„Rekonstrukce objektu C v Lednici - INTERIÉR“

Vysvětlení zadávací dokumentace č.1

Obr. 1

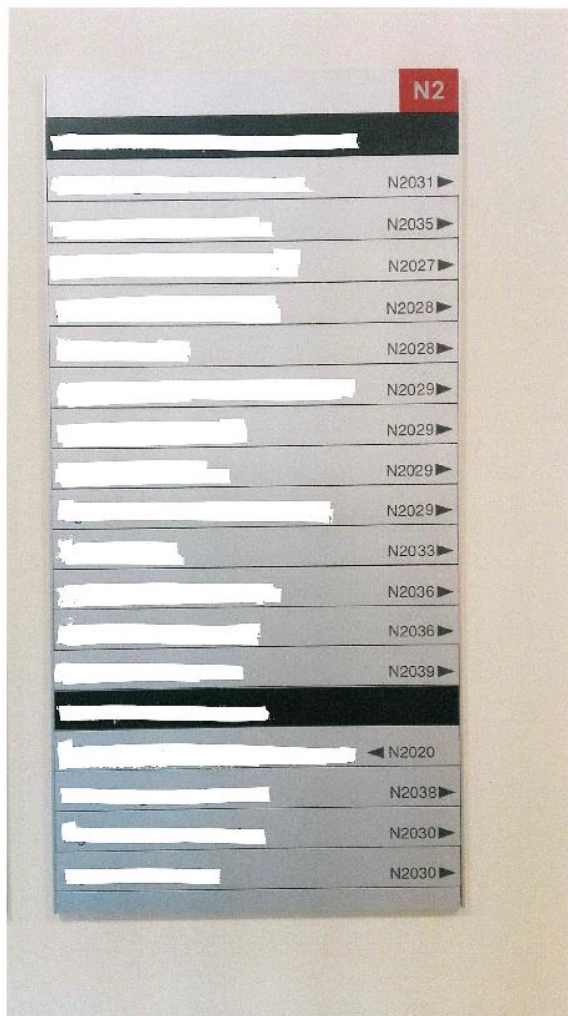
„prosím o upřesnění celkové velikosti a rozměru jednotlivých polí A-10.01 - Informační systém.“

- Rozměry hlavního informačního panelu - viz obr.1: Skládanka z pruhů 40 mm x 400 mm x 5mm.
